改善箇所説明図

改善の内容

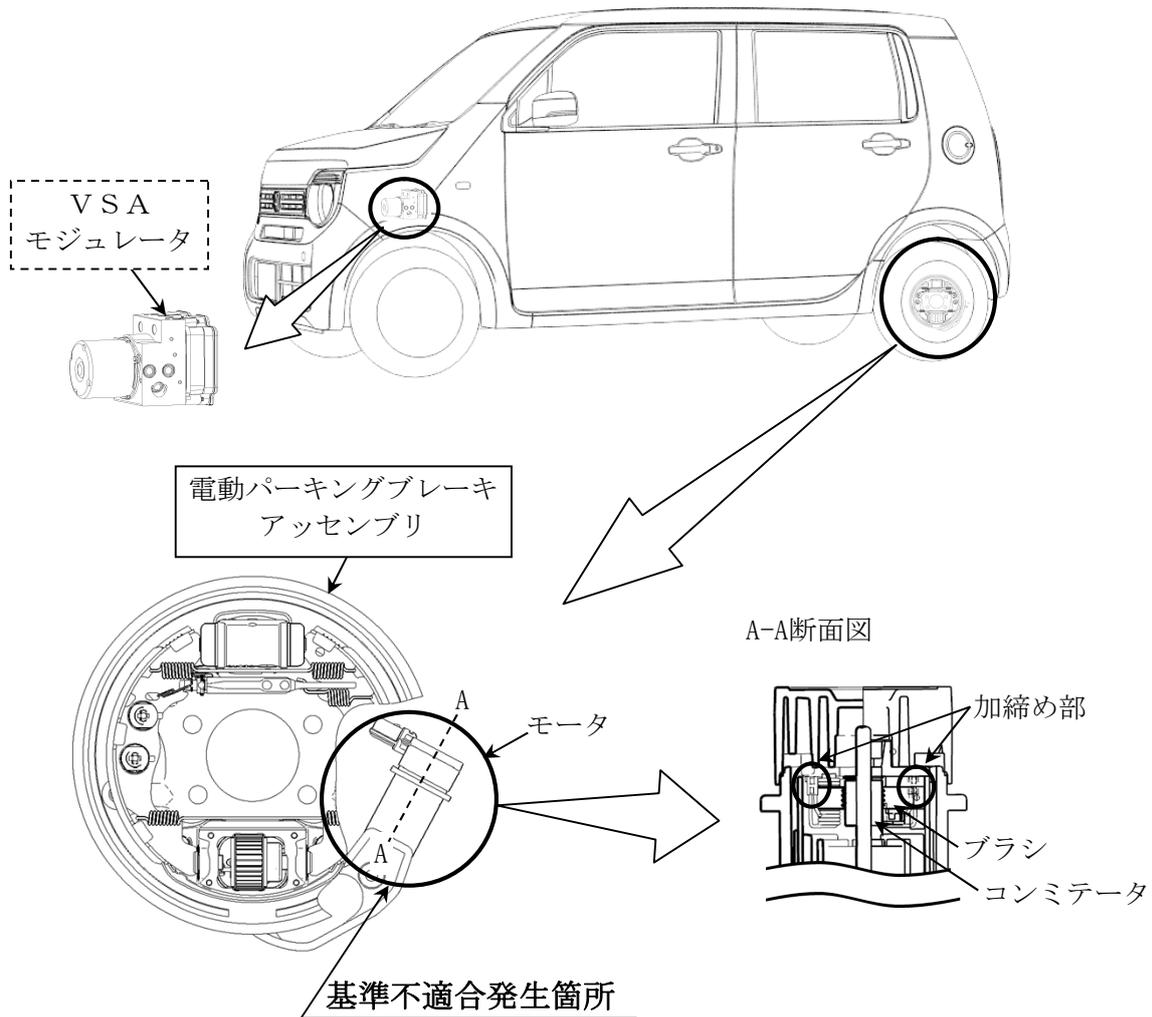
電動パーキングブレーキにおいて、アクチュエータ内のモータ配線接続部の圧着端子の加締めが不十分、または、モータのコンミテータ及びブラシの製造が不適切なため、走行振動でモータ内の接触抵抗が一時的に増加するとモータ回路断線検知信号が乱れてVSAが異常を検知し、故障と判定することがある。そのため、警告灯、警告表示が点灯して、駐車ブレーキが作動しなくなる、または、駐車ブレーキが解除できなくなるおそれがある。

全車両、左右電動パーキングブレーキアセンブリを対策品と交換するとともに、VSAモジュレータのモータ回路断線検知プログラムを書き換える。

注： は交換部品を示す。 は書き換え部品を示す。

識別：運転者席側ドア上側ヒンジ上側ボルト頭部に黄色ペイントを塗布する。
